Öge no./Revizyon no.:	Değişiklik tipi:
2046917/3	Değişiklik yeri: <ul style="list-style-type: none"><li>Başlık bilgisi.</li><li>Önlem.</li><li>Faturalandırma bilgileri.</li><li>Orijinal parçalarla ilgili göstergeler.</li></ul>
<b>NOT</b> Aşağıdaki revizyonun tek nedeni TPI başlık bilgisindeki değişiklikler ise, bu tablonun içeriği değiştirilmez.

Debriyaj çalıştırma silindir körüklerinde bileşen sapması.

Şekil 1: Debriyaj çalıştırma silindirlerine örnek.

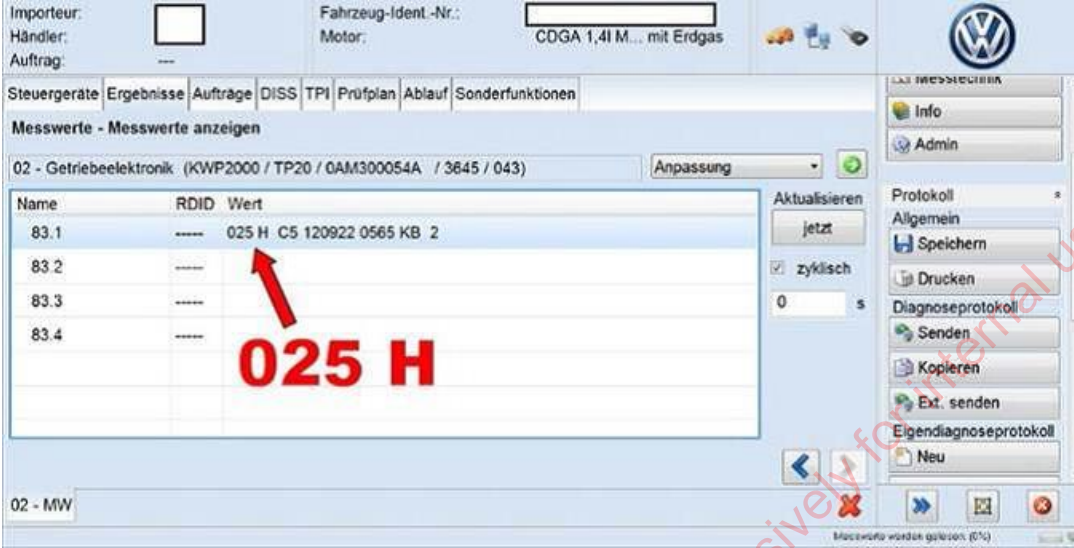
- Bakım/muayene/onarım sırasında, debriyaj çalıştırma silindirlerinde sızıntı oluyor (bkz. Şekil 1, kırmızı oval).

- SEAT Atölye El Kitabı/Orijinal Parça Kataloğu uyarınca debriyaj çalıştırma silindirlerini değiştirin.

Debriyaj silindirleri konusunda iki üretim versiyonu birbirinden ayırt edilmelidir. Debriyaj silindirlerine yönelik onarım kiti (parça numarası: 0AM.398.091, yalnızca donanım harfi "D" ve "P" olan mekatronik ünitesi için kullanılabilir. Diğer tüm harfler için (C, E, F, H, K, L, M, N) yalnızca şu orijinal parça referansı kullanılmalıdır: 0AM.398.091.A. Mekatronik ünitesinin donanım harfi, arıza teşhis adresi: 02, şanzıman kontrol ünitesi, ölçülen değer bloku 83.1 (örnek olarak bkz. Şekil 2, kırmızı ile vurgulanan kısım) veya "Okunan ölçülen değerler" bölümünde düz metin olarak, - DQ200 mekatronik ünitesinin tanımında görülebilir (örnek olarak bkz. Şekil 3, kırmızı oval).
